ODGOVORI PROJEKTANTA NA PRIPOMBE IN UGOTOVITVE RECENZENTA

Poročilo o pregledu načrta

Južna razbremenilna cesta na Bledu na odseku med predorom Megre in navezavo na obstoječo cesto R1 - 209/1089 Bled – Soteska – vatrianta CI-A 05/2020, marec 2020

Idejne zasnove variante – CI-A Južne razbremenilne ceste na Bledu na odseku med predorom Megre in navezavo na obstoječo cesto R1 - 209/1089 Bled – Soteska z vrednotenjem in preliminarno primerjavo z varianto po OPPN

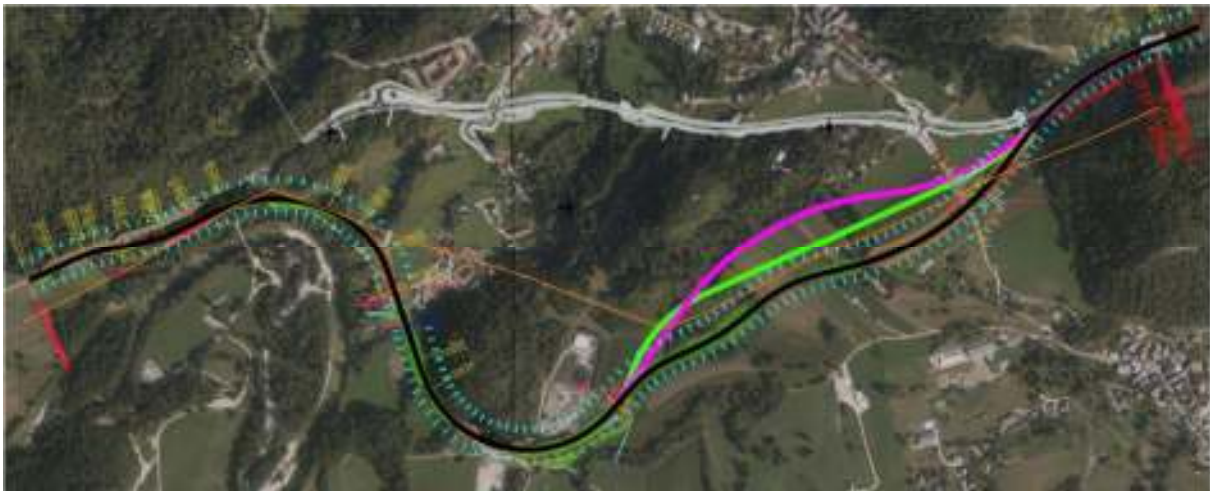
- glede na prometne podatke je potrebno predvideti kontrolirano odvodnjo meteornih voda

Predvidena je kontrolirana odvodnja in zadrževanje ter čiščenje voda z voziča.

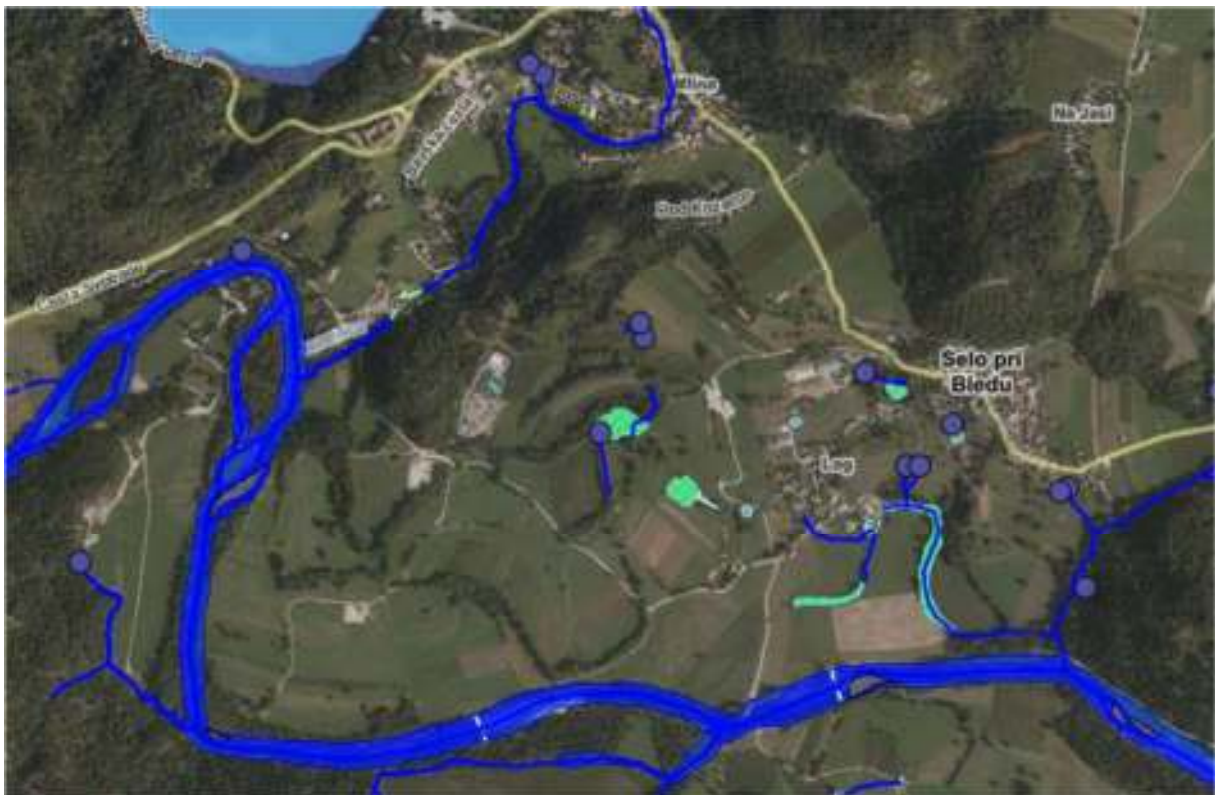
Križišče KR-4 se nahaja na vrhu vertikalne zaokrožitve in ne zagotavlja zadostne pregleden varnosti. Predlagam, da se ga prestavi zahodneje. Ali je bila preverjena možnost izvenivojskega križanja obvoznice glede na dejstvo, da bo križišče KR-4 glavna vpadnica v mesto iz smeri Bohinja. Ali je v KR-4 na severni strani predvidena dvosmerna kolesarska povezava?

Preglednost je ustrezna. Možnost izven nivojskega križanja ni bila preverjena. Glede na pripombo recenzenta bi bilo potrebno preveriti tudi izven nivojsko križanje variante po OPPN. Dvosmerna kolesarska povezava ni predvidena.
